2019年2月4日

製品に使用している固定用ネジ変更について

ロス・アジア株式会社
TEL：042-778-7251
FAX：042-778-7256

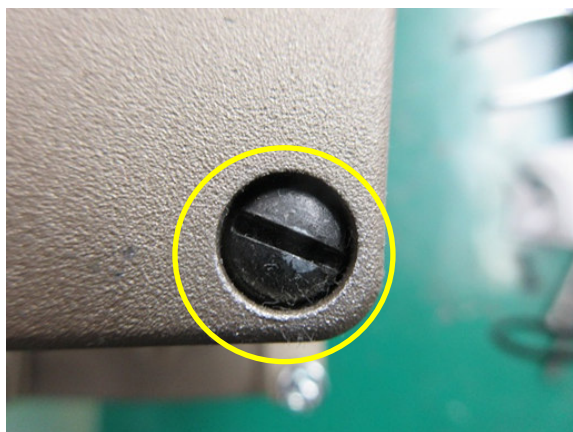
この度 ROSS 製品に使用している固定用ネジの一部が変更になりますことをお知らせいたします。

このため、バルブ底部の端子台に電源や信号線を配線する際や、パイロットインサートやコイルなどを交換する際に、端子台カバー固定用ネジ、パイロットカバー固定用ネジの脱着には専用工具が必要になりますこと、ご承知おきいただけますようお願い申し上げます。

変更前

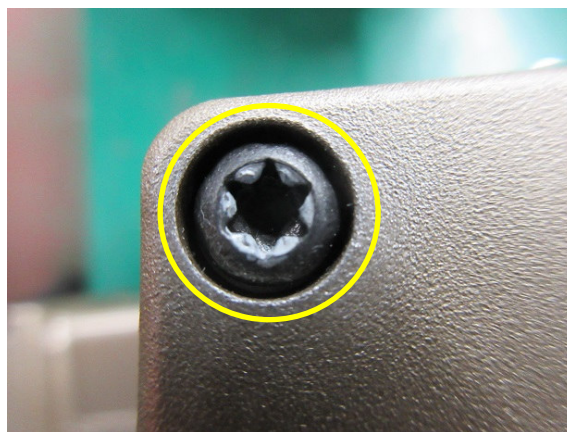
現行製品：【マイナス型】のネジを使用。

変更製品：【ヘックスローブ型（トルクス型）】のネジを使用。

(ネジの規格：T25)

変更後：ヘックスローブ（トルクス）
規格：T25
